**Aanvulling MER n.a.v.  
Advies Commissie mer**  
MER Lumière Rise Rotterdam

projectnummer 0476764.100

# Aanvulling MER n.a.v. Advies Commissie mer

**MER Lumière Rise Rotterdam**

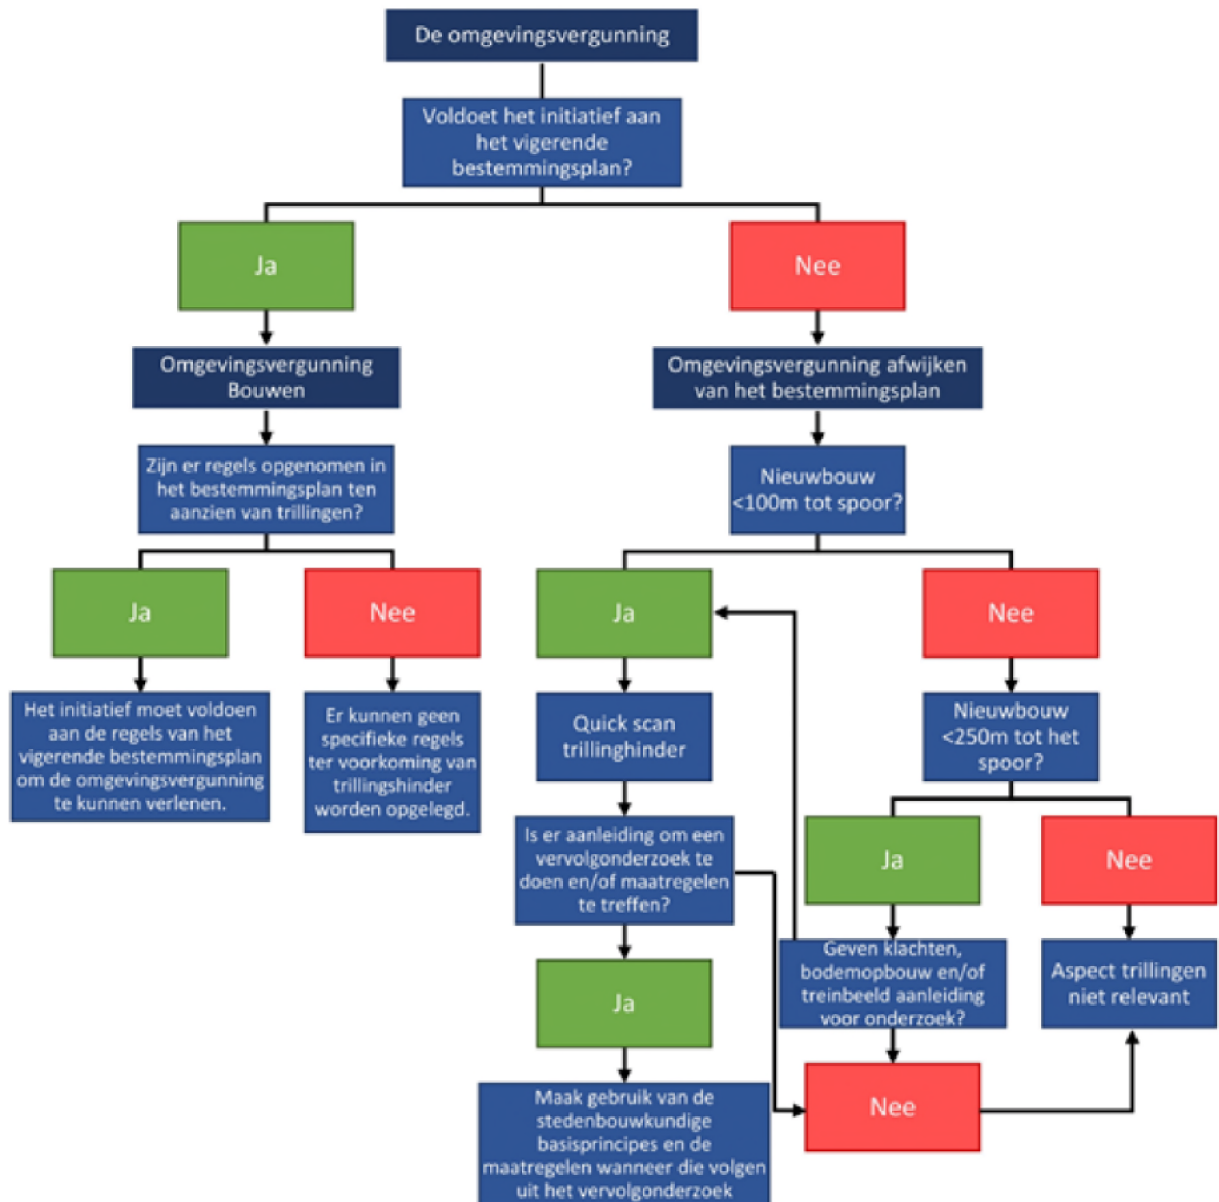
De Commissie adviseert om in een aanvulling op het MER, voorafgaand aan de besluitvorming, te controleren of de uitgevoerde geluidsberekening (in cumulatief) correct is uitgevoerd en de berekening zo nodig te corrigeren.

De controle van de berekening is uitgevoerd. Uit de controle blijkt dat de berekening correct is uitgevoerd. Hierbij wordt toegelicht dat de gecumuleerde geluidbelasting ( $L_{cum}$ ) zoals gepresenteerd in bijlage 6 van rapport H6985-8-RA-007 d.d. 5 november gebaseerd is op gesommeerd wegverkeer zonder aftrek en dat railverkeer en horecalawaai beschouwd zijn als industrielawaai. De gepresenteerde geluidbelasting van wegverkeer in de bijlage is inclusief aftrek. Echter, in de spreadsheet waar deze bijlage een uitdraai van is, is weldegelijk gerekend met de gesommeerde geluidbelasting zonder aftrek.

Figuur 2-1 Stroomschema aanvraag omgevingsvergunning Handreiking Nieuwbouw en Spoortrillingen

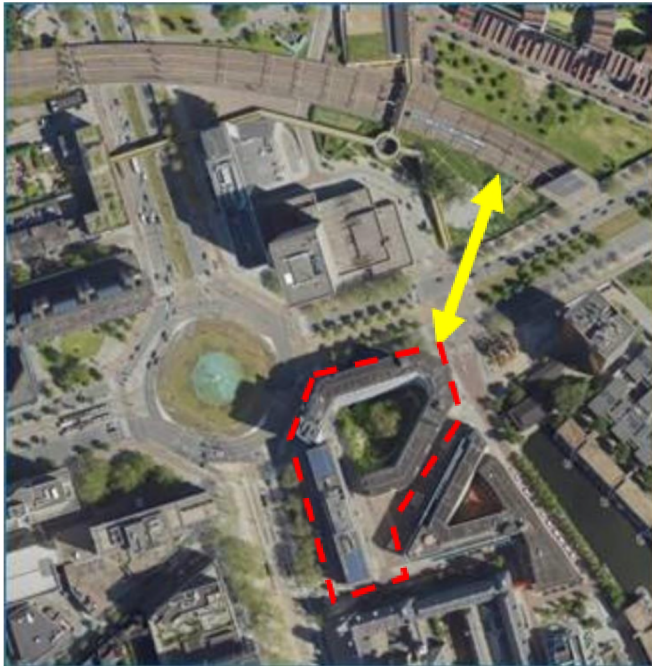
De Commissie adviseert om in een aanvulling op het MER, voorafgaand aan de besluitvorming, de tekst over trillingshinder te corrigeren en de onderbouwing te herzien zodat deze aansluit bij de Handreiking Nieuwbouw en Spoortrillingen.

Deze handreiking, Handreiking Nieuwbouw en Spoortrillingen, beschrijft een systematiek (zie figuur 2-2) waarbij doormiddel van stroomschema's bepaald kan worden welke stappen er door gemeenten en initiatiefnemers genomen dienen te worden in verschillende fases van nieuwbouw in de nabijheid van het spoor. Voor de aanvraag van een omgevingsvergunning is in de handleiding het onderstaande stroomschema opgenomen.

Wanneer bij de aanvraag van een omgevingsvergunning wordt afgeweken van het bestemmingsplan wordt eerst beoordeeld of de beoogde locatie zich dichterbij dan 100 meter van het spoor bevindt. Dat is voor RISE en Lumière niet het geval. Als vervolgens de locatie zich dichterbij dan 250 meter bij het spoor bevindt, zoals RISE (zie figuur 2-2), dient doormiddel van mogelijke bestaande klachten, bodemopbouw en/of het treinbeeld een beschouwing te worden gemaakt of het aspect trillingen relevant is. Als de locatie op meer dan 250 meter van het spoor gelegen is, zoals Lumière, is het voldoende aannemelijk dat het aspect trillingen niet relevant is. Mogelijke effecten van trillingen op Lumière zijn derhalve niet nader beschouwd.

Figuur 2-5 Visualisatie van projecten in het RCD gebied (bron: ruimtelijk raamwerk RCD XL, 2023)

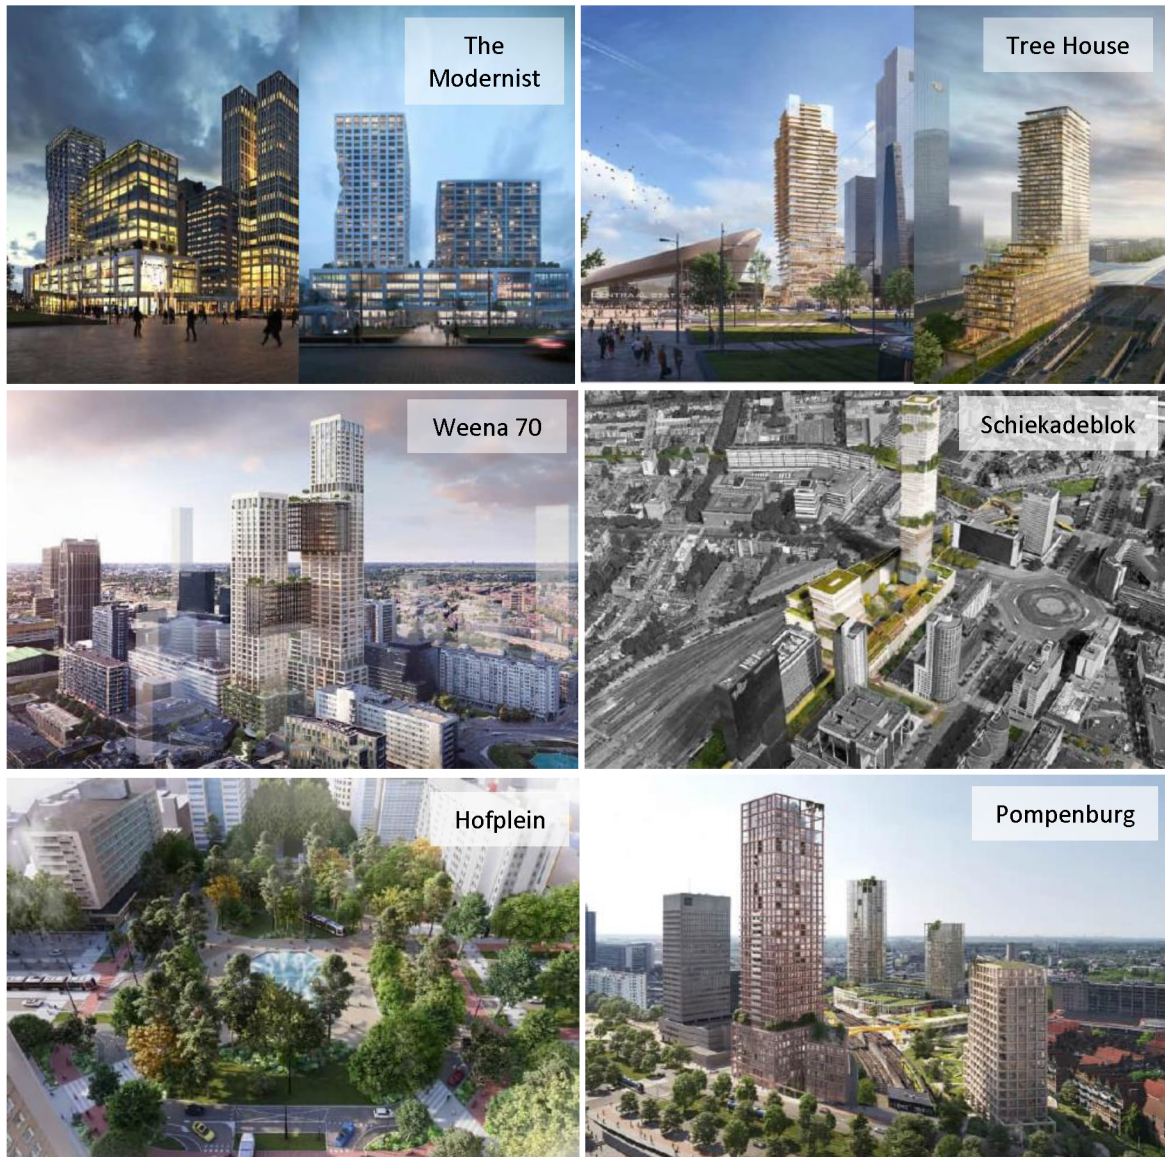
De aan de Commissie gepresenteerde ambitie en stand van zaken duidt op hoogwaardige projecten binnen en buiten de kavels. Het ruimtelijke effect van de (extreme) hoogbouw op de bredere omgeving, vooral op ooghoogte, is niet duidelijk in beeld gebracht. *De Commissie beveelt aan om, voor de communicatie met belanghebbenden, de gebouwen vanuit relevante en belangrijke zichtlijnen te verbeelden. Beschouw de effecten op de ruimtelijke kwaliteit mede in relatie tot de andere ontwikkelingen in de omgeving, zoals het Hofplein. Dit kan als onderdeel van de aanvulling op het MER, of in de volgende ontwerpfase.*

In het ruimtelijk raamwerk RCD XL<sup>13</sup> zijn verbeeldingen opgenomen van de verschillende hoogbouwprojecten in de omgeving. In onderstaande figuren is de hoogbouw in de bredere omgeving in beeld gebracht.
